Reactienota Overleg en Inspraak voorontwerpbestemmingsplan Sint Johannesga-Uitbreiding 2016 November 2016

Onderwerp : Voorontwerp bestemmingsplan Sint Johannesga - uitbreiding 2016

Figuur 1 Waterspecten Wetterskip Fryslân

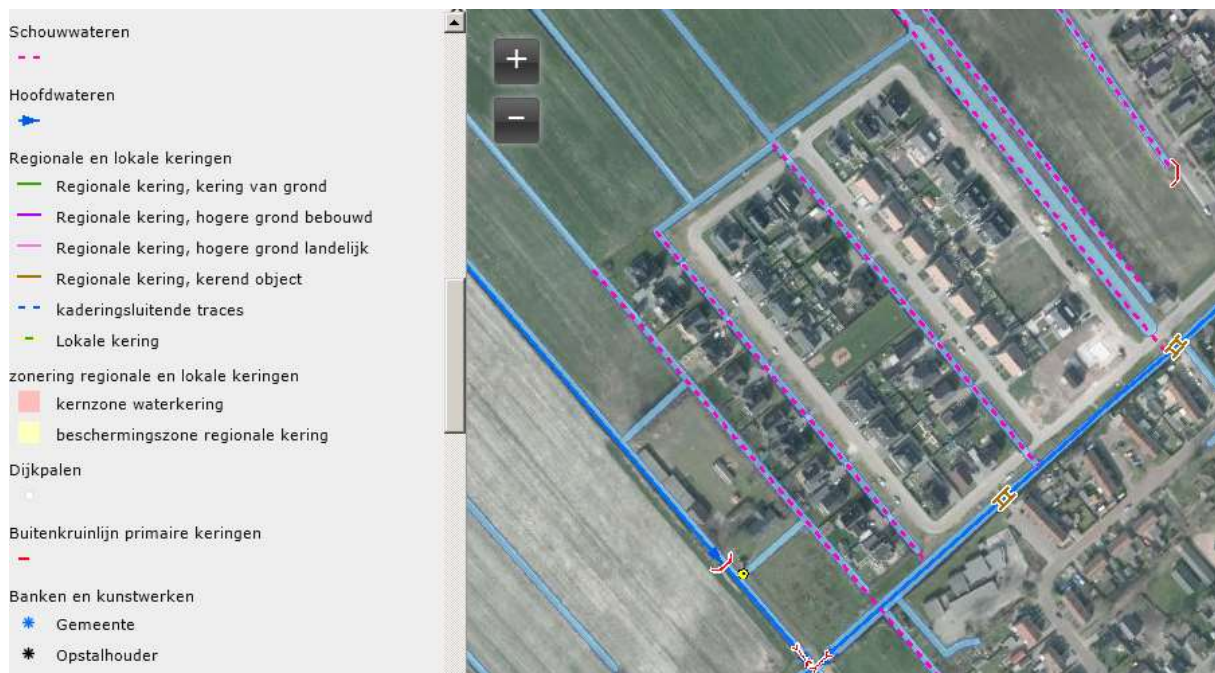
In het plangebied liggen diverse objecten en spelen diverse belangen van Wetterskip Fryslân. Dit gaat onder andere om hoofdwatgangen en schouwwatgangen. De objecten en belangen hoeven niet terug te komen op de Verbeelding en in de Regels. Maar de bestemmingen die de gronden krijgen waar deze objecten en belangen in liggen mogen de functie van de objecten en belangen niet uitsluiten. Zo moet bijvoorbeeld de bestemming van de gronden waar een hoofdwatgang ligt de functie Water mogelijk maken.

Uit de kaart blijkt dat in het plangebied één hoofdwatergang en enkele schouwwateren aanwezig zijn. De hoofdwatergang is als Water bestemd. De schouwwateren zijn in hoofdzaak eveneens als Water bestemd. Slechts een klein deel van de schouwwateren is voorzien van een andere bestemming, maar die wateren vallen binnen bestemmingen waar sloten/water is toegelaten. De belangen van het Wetterskip zijn hiermee voldoende gewaarborgd.
